SERVICE BULLETIN

REMSYSTEEM

December 1967

Gescheiden remsysteem voor de U.S.A.

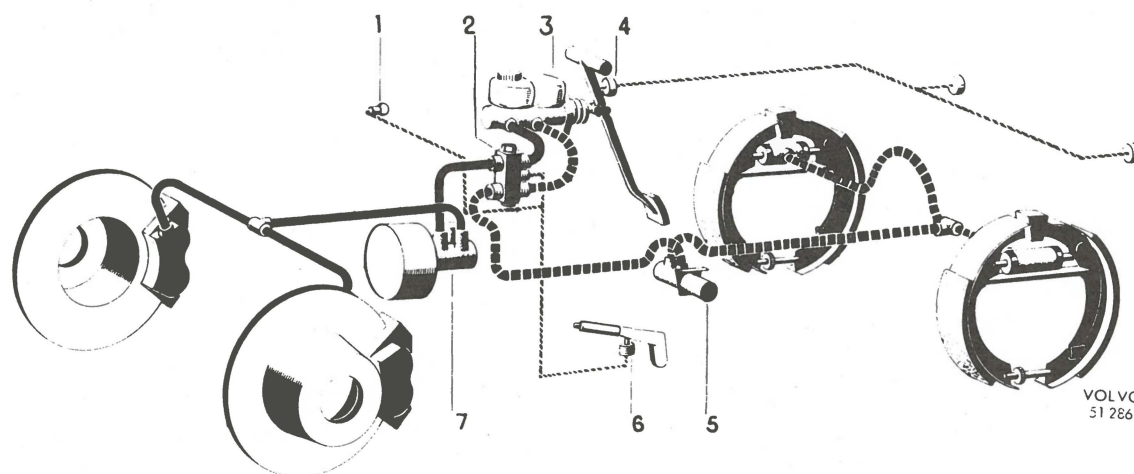
Teneinde te voldoen aan de Amerikaanse wetgeving, worden de personenwagens die naar dit land worden uitgevoerd, voorzien van een gescheiden remsysteem. Aangezien wagens in deze uitvoering eveneens worden geleverd aan Amerikaanse toeristen in Europa, willen wij gaarne de volgende gegevens over de toegepaste constructie verstrekken.

De constructie van het gescheiden remsysteem wordt in onderstaande afbeelding getoond. Het bestaat uit een circuit voor de voorwielen en een circuit voor de achterwielen. In het circuit voor de voorwielen is een rembekrachtiger opgenomen die de remdruk vrijwel verdubbelt. In het circuit voor de achterwielen is een remkrachtverdeelventiel aangebracht dat een blokkeren van de achterwielen voorkomt. Beide circuits zijn verbonden met een waarschuwingsschakelaar die een rood lichtje doet branden, indien het drukverschil tussen beide circuits groter zou worden dan $8-10 \text{ kg/cm}^2$ (114-142 lb/sq. ft.). Hetzelfde rode lichtje is eveneens verbonden met een schakelaar onder de handremhefboom en gaat ook branden, wanneer de handrem is aangetrokken.
